改善箇所説明図

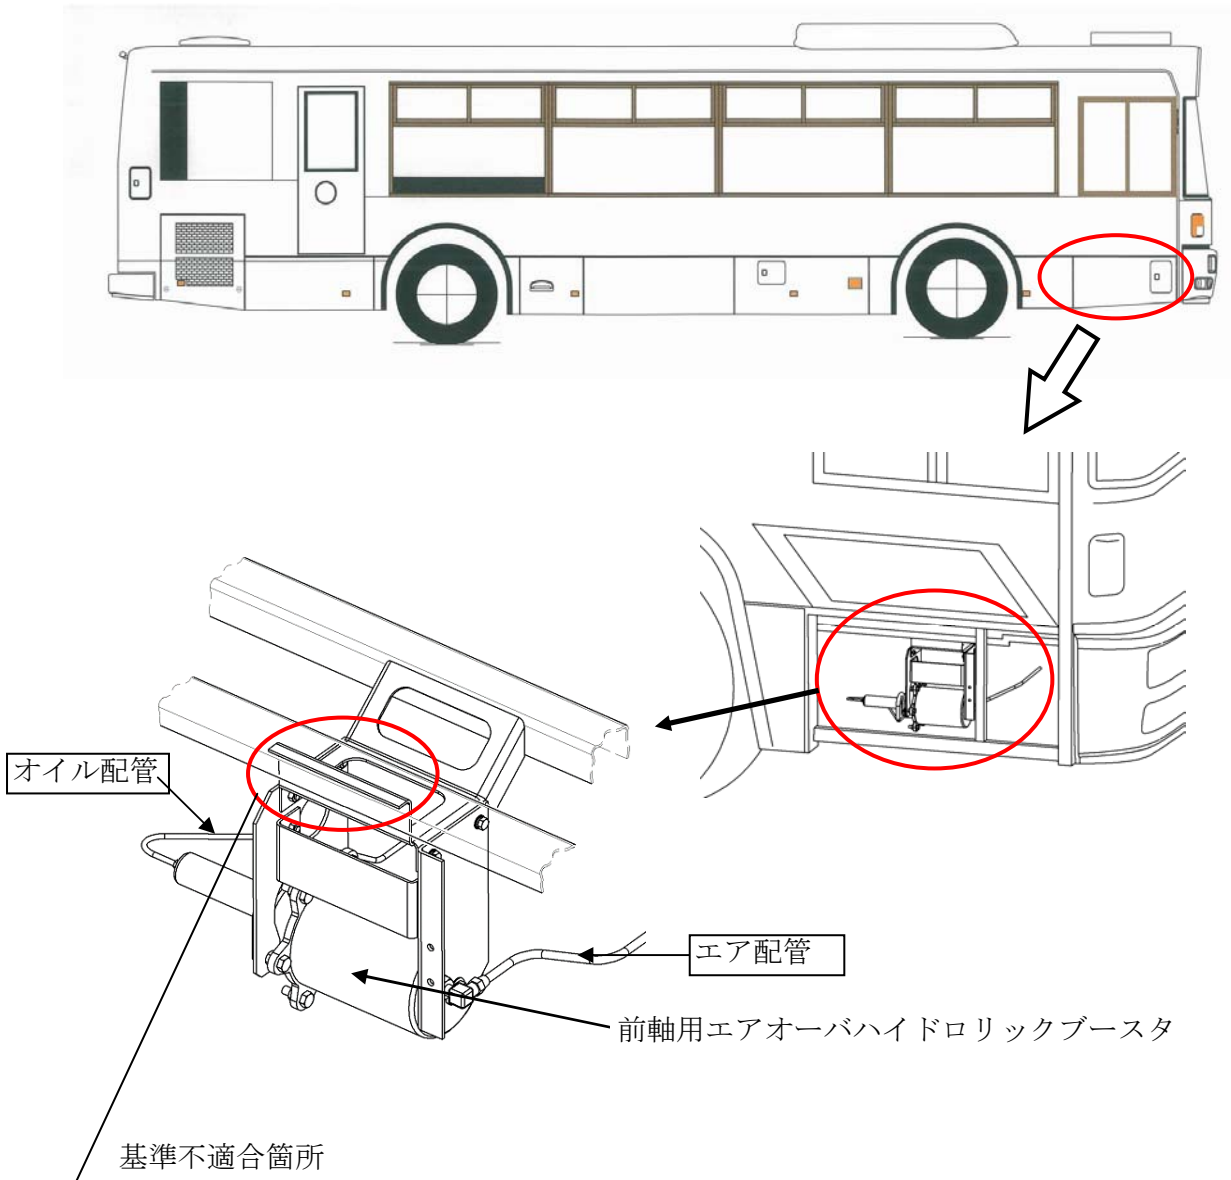
前軸用ブレーキにおいて、エアオーバハイドロリックブースタ取付金具の溶接指示が不適切なため、車体に確実に溶接されていないものがある。そのため、走行時にブースタが大きく振動し、接続されているエア配管またはオイル配管が損傷し、制動力が低下するおそれがある。

改善の内容：全車両、当該取付金具に補強部材を追加し、エア配管及びオイル配管を新品に交換する。

識別：前軸用エアオーバハイドロリックブースタ取付金具上部に白色ペイントを塗布する。
